Technische Änderung der WF-Reihe

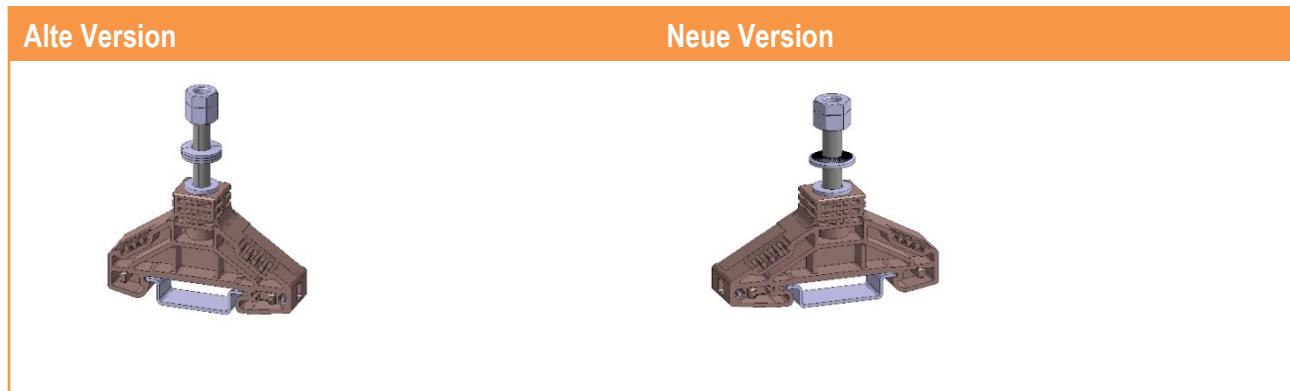
Die Bolzenklemmen werden mit einer Tellerfeder-Baugruppe bestückt, die aus 3 einzelnen Tellerscheiben besteht, die zu einer Baugruppe verbunden sind.

In Zukunft wird die Tellerfeder-Baugruppe ersetzt durch eine Federscheibe, die dieselben Anforderungen erfüllt und die bereits bei den Reihenklemmen der Familie der „WFF ... NFF“ eingesetzt wird.

Diese Änderung dient der Verbesserung der Verfügbarkeit und die Herstellkosten, bzw. die Verkaufspreise stabil zu halten.
